RESUELVE CONSULTA DE  
PERTINENCIA DE INGRESO AL SEIA,  
PROYECTO "ADECUACIÓN DE  
CUBIERTA DE LOS MUROS DEL  
DEPÓSITO DE RELAVES LOS DIQUES"

RESOLUCIÓN EXENTA N° 021 /P

COPIAPÓ, 14 FEB 2019

Figura 1. Condición original de los Muros del depósito Los Diques.

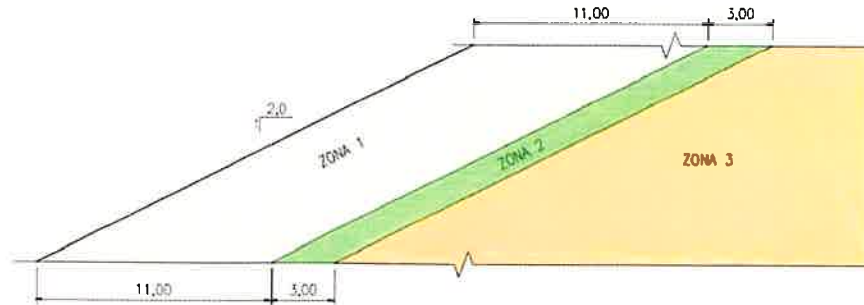
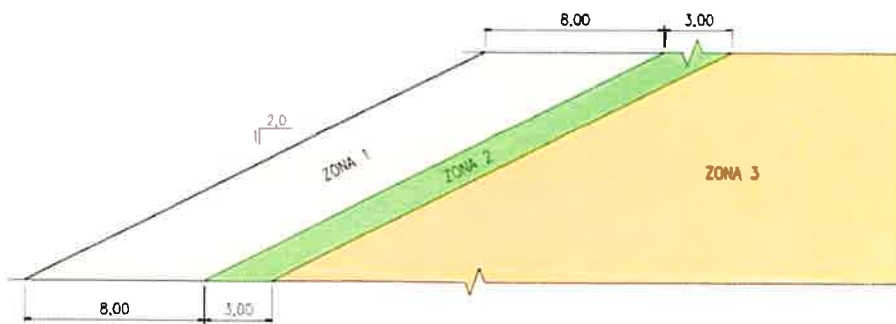
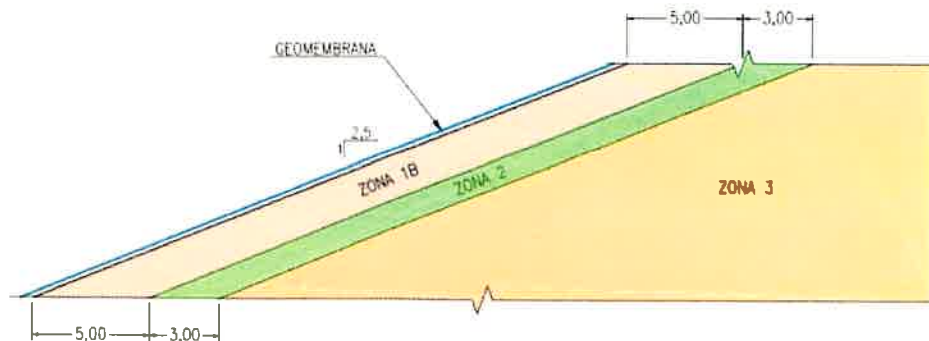
- El objetivo del Proyecto es reemplazar las capas de los distintos materiales que conforman las zonas de transición y filtro (Zona 1, Zona 1B y Zona 2) de los 3 muros del Depósito de Relaves Los Diques (Principal, Norte y Sur), por una sola cubierta de filtro, constituida por empréstito procesado aluvial, con granulometría máxima de 38 mm, y la aplicación de una capa de geosintético que tendrá una capacidad de impermeabilización equivalente a la geomembrana del Proyecto original.

- El cambio que se pretende realizar tiene la misma ubicación y configuración de lo actualmente aprobado para el depósito de relaves Los Diques, no variando la geometría y ubicación de los muros. Se mantiene la cantidad total de material a utilizar en la construcción de los muros de acuerdo a lo aprobado en 105.563.000 m<sup>3</sup>.

- En la siguiente figura se presenta la configuración original de los muros del depósito Los Diques:

Figura 2. Modificación propuesta de los Muros del depósito Los Diques.

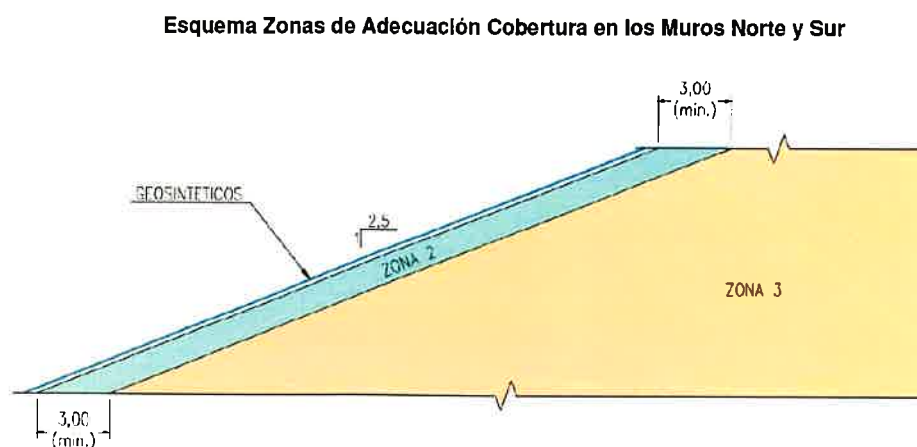
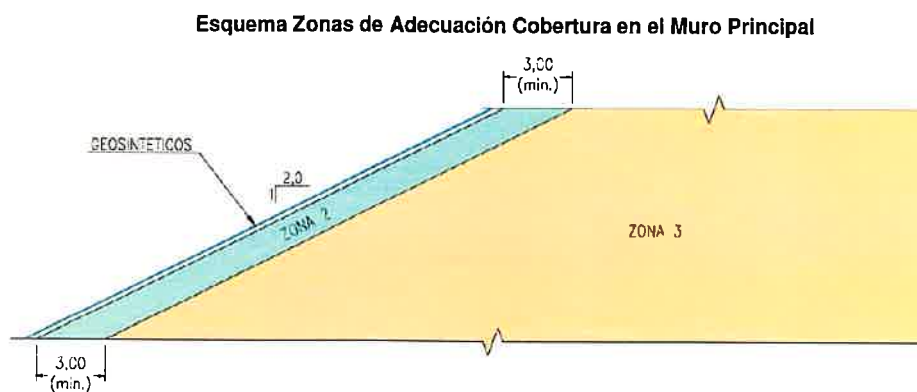
- No variará la geometría del muro, ya que, sin perjuicio que las zonas de transición y filtro serán de 3 m, la Zona 3 se ensanchará en igual medida. En la Fase 2 del Muro Principal, la Zona 3 consideraba un ancho basal de sección representativa de 268 m, se incrementará a 279 m y a partir de la Fase 9 el ancho de la Zona 3 se incrementará de 612 m a 620 m. En el caso de los muros Norte y Sur, la Zona 3 variará su ancho basal de 397 m a 402 m y de 487 m a 492 m, respectivamente.

- La modificación propuesta no modifica la configuración global y operatividad del depósito, manteniéndose en su forma original las dimensiones totales de los muros, el sistema de recuperación (colector) de filtraciones, sistema de transporte y distribución de relaves y sistema de captación y recirculación de aguas claras. Al respecto, el Titular informa que con objeto de verificar las características de la infiltración en el Muro Principal, se desarrolló un modelo de flujo bidimensional, para determinar flujos, gradientes hidráulicos y niveles freáticos al interior del Muro. Se determinó que el reemplazo de material y cubierta con geosintéticos no genera cambios en el nivel freático al interior del muro, por lo tanto, la estabilidad física del Muro no se ve modificada por la adecuación propuesta.

- La alternativa propuesta para los muros Norte y Sur no modifica las condiciones de impermeabilización del proyecto evaluado ambientalmente, dado que estos muros ya consideraban una geomembrana.
